Un tram contre la ville ?

Un commentaire critique des
études techniques du tram de Liège

Conférence de presse du 19 octobre 2011
Orateurs : Johan Riga et François Schreuer

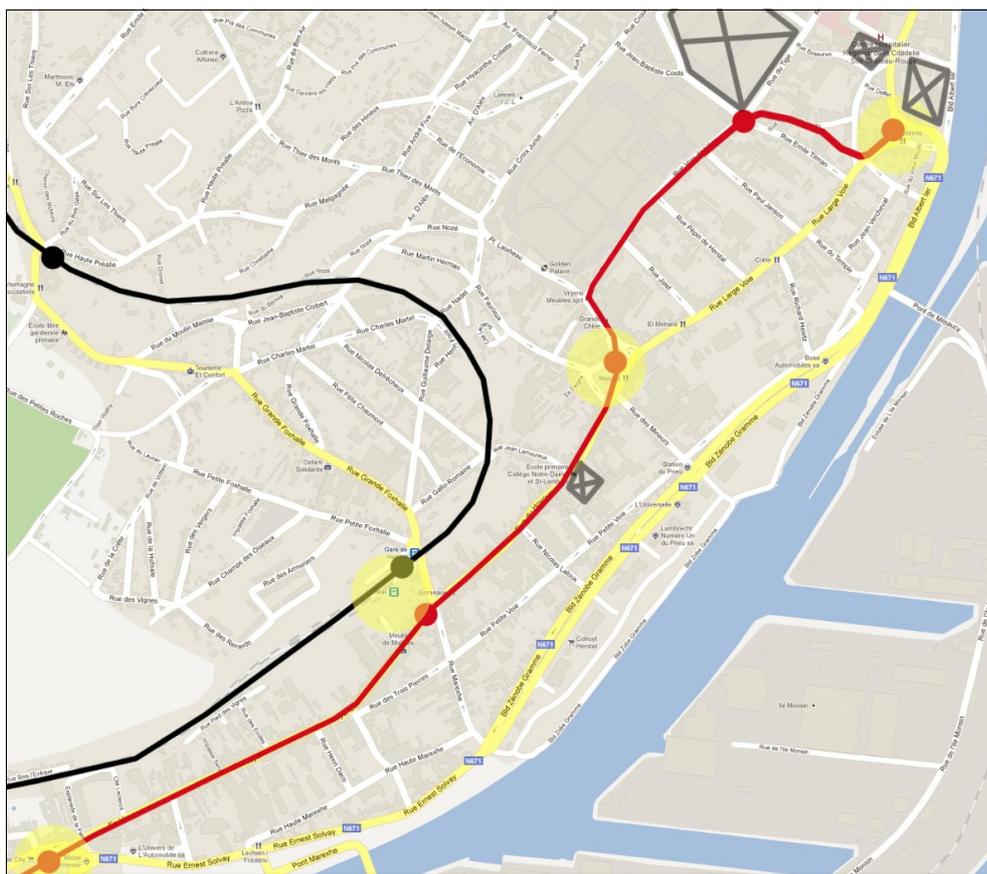
L'accès à la gare d'Herstal, dans le «tracé de base», est obtenu au prix d'un tracé particulièrement alambiqué, traversant les îlot et dont l'impact urbain est assez malheureux.

L'arrêt « Laixheau », en plus d'être situé à 400 m au Nord de la place Jaurès, est situé en coeur d'îlot, entraînant une déstructuration significative du tissu bâti.

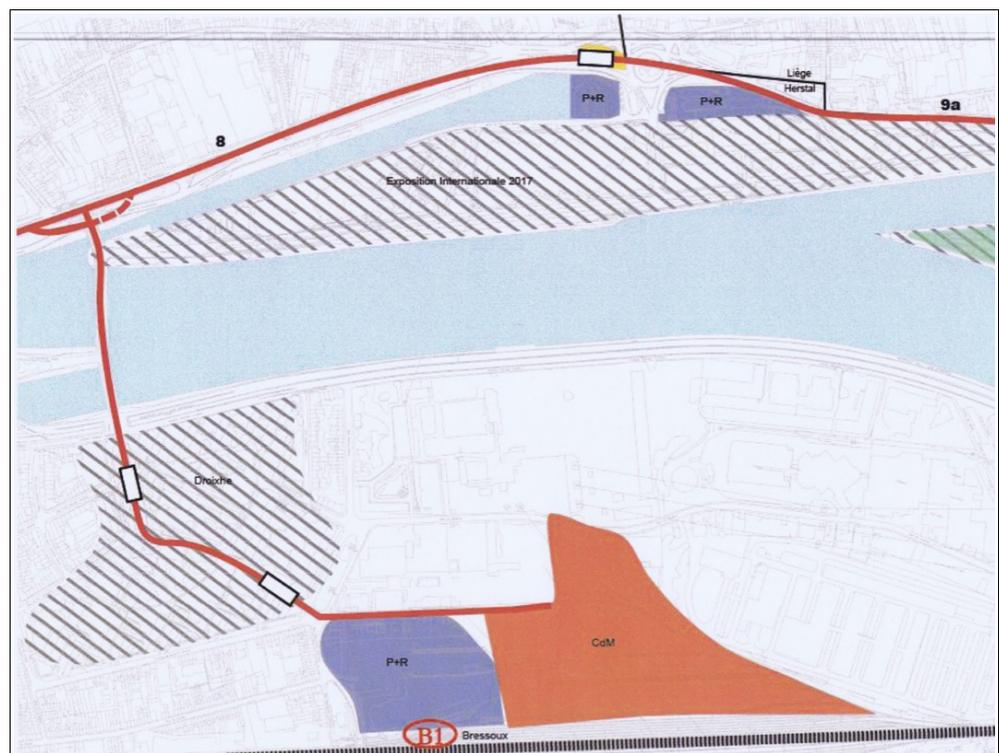
Primo, il semble que la zone de la gare de Bressoux soit actuellement considérée comme une zone purement technique ne méritant pas une réflexion urbanistique digne de ce nom. Il semble que les équipements qu'on projette d'y installer soient disposés sans grande réflexion et sans nulle prise en compte de l'exceptionnel potentiel du lieu. **Nous demandons donc que soit adopté, préalablement à tout développement sur le site, un Master Plan pour l'ensemble de la zone de la gare de Bressoux**, allant jusqu'à la Meuse et visant à la production d'un quartier urbain, aux fonctions mixtes (services métropolitains tels que P+R, dépôt de tram, FIL ou gare, mais aussi activité économique voire logement), entre la gare et l'autoroute. Il s'agit évidemment d'un enjeu qui doit être pris en compte dans le cadre du projet « Liège 2017 ».

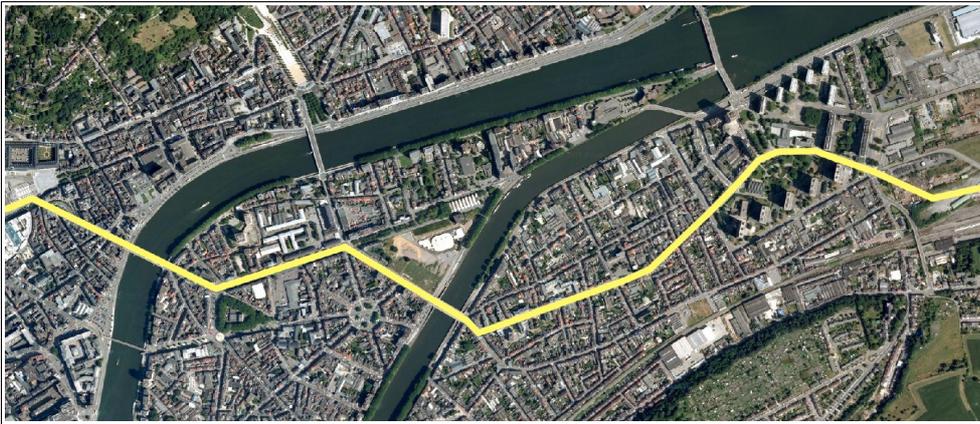
Secundo, le tracé retenu pour le franchissement de la Meuse présente le risque sérieux d'une **relégation des quartiers de Bressoux et du Nord d'Outremeuse, qui se verraient pratiquement condamnés à ne pas voir le passage du tram**. Ce message pourrait notamment compliquer encore plus la naissance d'un projet de logement sur le site de Bavière. S'il nous semble clair que le tram doit rejoindre la gare de Bressoux, il ne peut le faire par le pont Atlas. Il doit plutôt franchir la Meuse dès le Pont des Arches, desservir le Boulevard de la Constitution et la rue des Bonnes-Villes et traverser Bressoux (la piétonnisation de la rue De Gaulle étant la meilleure option pour ce faire) pour rejoindre Droxhe et enfin la gare de

Bressoux. Ajoutons que le passage du tram par le pont Atlas, en divisant par deux le nombre de bandes de circulation, amènerait logiquement un report de trafic vers le pont Maghin.

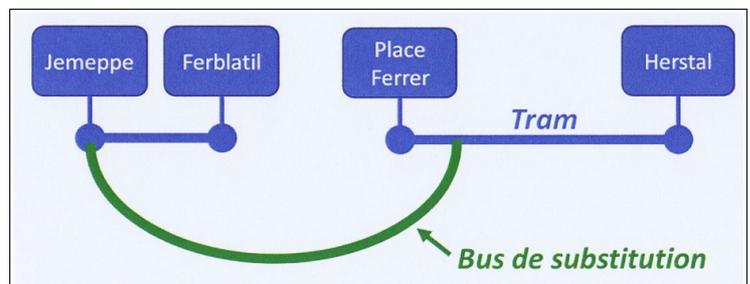
Disons-le tout net : le dispositif envisagé les soirs de matches du Standard (une interruption du service tram et des bus de substitution) relève du mauvais gag. Dès lors que rien ne justifie le passage du tram au-delà de Sclessin (ni la densité de population, ni les opportunités foncières, ni la fréquentation actuelle des lignes TEC), on serait bien inspiré d'arrêter la ligne de tram au niveau du Standard (la Ville de Seraing trouvant de bien meilleures opportunités avec un réseau REL qu'avec un tram mal pensé et n'allant même pas en rive droite). Et d'envisager, pour les phases ultérieures du projet, un passage du pont d'Ougrée qui ouvre des perspectives beaucoup plus intéressantes (et est accessoirement compatible avec un maintien du service les
